RESOLUCIÓN No. 1943 DEL 21 DE AGOSTO DE 2024, ARMENIA QUINDIO

"POR MEDIO DE LA CUAL SE NIEGA UN PERMISO DE VERTIMIENTO DE AGUAS RESIDUALES DOMÉSTICAS PARA DOS VIVIENDAS CONSTRUIDAS (PRINCIPAL Y CASEROS) Y PARA LA CONSTRUCCION DE UNA CABAÑA Y BODEGA EN EL PREDIO DENOMINADO 1) VD LA ARGENTINA LT ACCION 2 UBICADO EN LA VEREDA ARGENTINA DEL MUNICIPIO DE LA TEBAIDA (Q) Y SE ADOPTAN OTRAS DISPOSICIONES"

**CONCEPTO TÉCNICO DE NEGACION PARA TRÁMITE DE PERMISOS DE VERTIMIENTOS
CTPV: 232 de 2024**

FECHA:	30 de Julio de 2024
SOLICITANTE:	PROMOTORA ESCAR Y CIA S.A.S.
EXPEDIENTE N°:	5565 de 2024

Imagen 1 Tomada del Sig-Quindío y google Earth pro

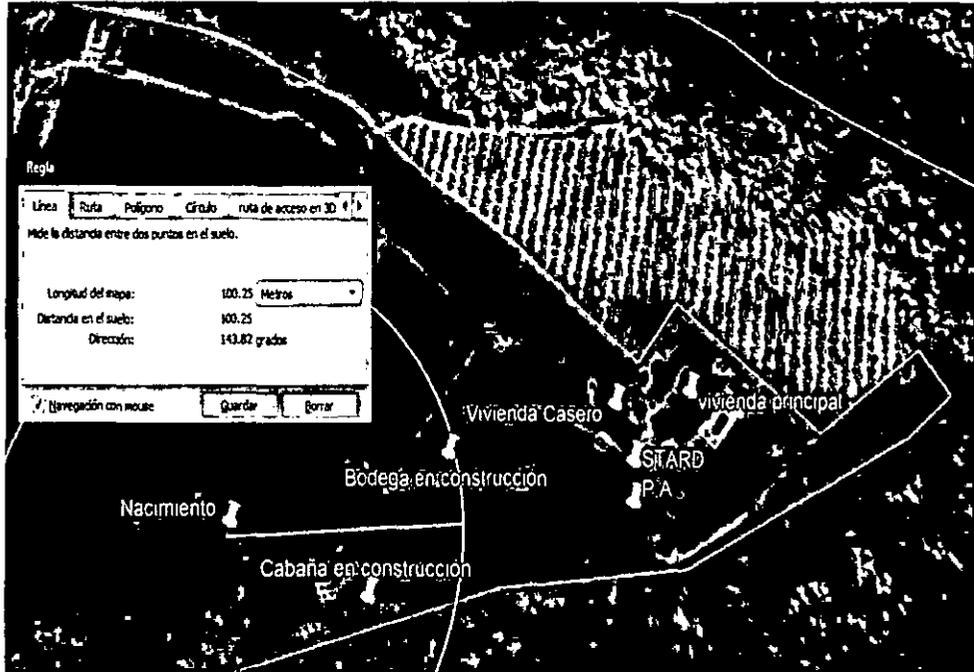
Según lo observado en el SIG Quindío y google Earth Pro se evidencia que el predio se encuentra fuera de los polígonos de Distritos de Conservación de Suelos (DCS) y del Distrito Regional de Manejo Integrado de la Cuenca Alta del Río Quindío (DRMI), así como del polígono de reserva forestal central y la zonificación ley 2^{da}. Durante la visita técnica del 24 de julio de 2024, se observa afloramiento de agua superficial cercano al predio en las coordenadas lat: 4°24'40.90"N, long: -75°47'45.07"W el cual mediante la herramienta medir se establece que las construcciones de las infraestructuras generadoras del vertimiento (Cabaña campestre y Bodega para

cítricos), se ubican por dentro de los 100m a la redonda de las áreas forestales protectoras para nacimientos de agua, lo que incumple el artículo 1.1.2.2.18.2 del decreto 1076 de 2015.

Por tanto, es pertinente aclarar que por ningún motivo se podrá afectar, construir o alterar dentro de dicha faja forestal de protección según lo dispuesto en el Decreto 1076 de 2015 artículo 2.2.1.1.18.2. Protección y conservación de los bosques.
